ZAKLJUČAK

O izradi Nacrta Prijedloga plana uređenja PREMANTURA - ZAPAD za javnu raspravu

Grafički prilog br.1

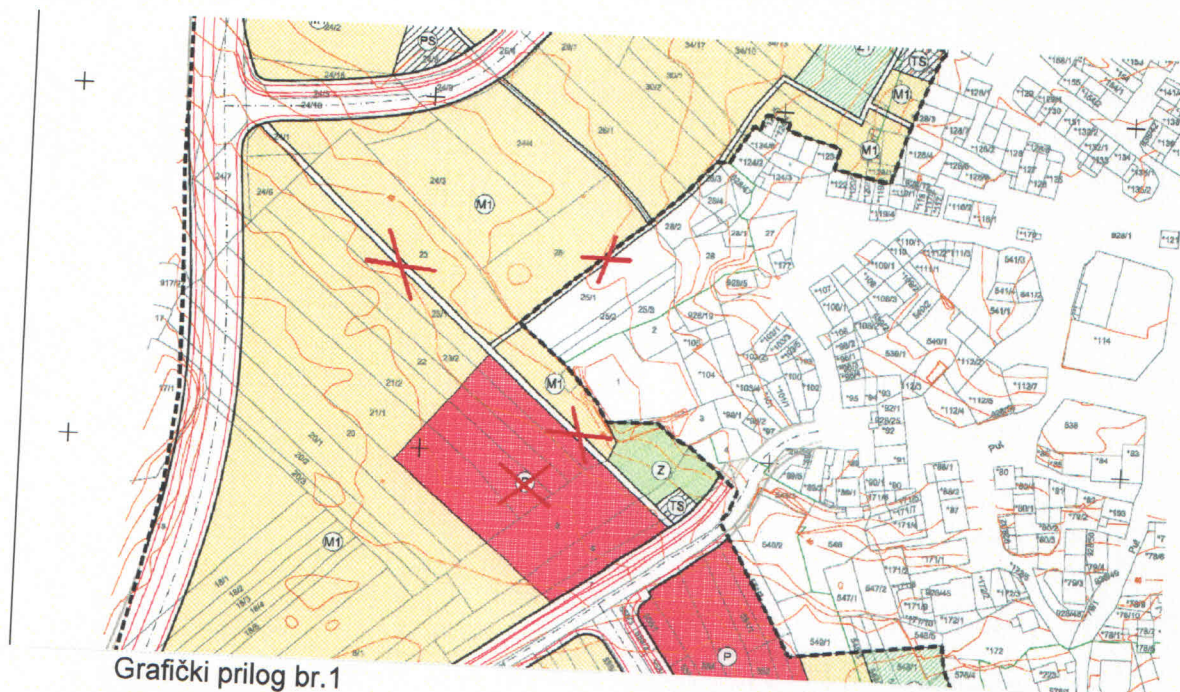
- Širine prometnica uskladiti sa odredbama PPUO Medulin na način da ne premašuju minimalno određene širine od 2,75 m za kolne trake te 1,5 m za svaki pješački trak
- Na čitavom području obuhvata plana ograničiti visinu na 7 m uz uvjet katnosti P+1
- Definirati potkrovlje kao nadzemnu etažu kroz tekstualni dio plana
- Brisati plinsku redukcijsku stanicu obzirom da za područje Općine Medulin ne postoji projekt plinifikacije
- Ukinuti pješačke staze kako je prikazano u grafičkom prilogu br.1
- Ukinuti parkiralište kako je prikazano u grafičkom prilogu br.1

Izrađivač Geoprojekt d.d. Opatija , izraditi će novi Nacrt prijedloga Urbanističkog plana uređenja građevinskog područja naselja za Javnu raspravu.
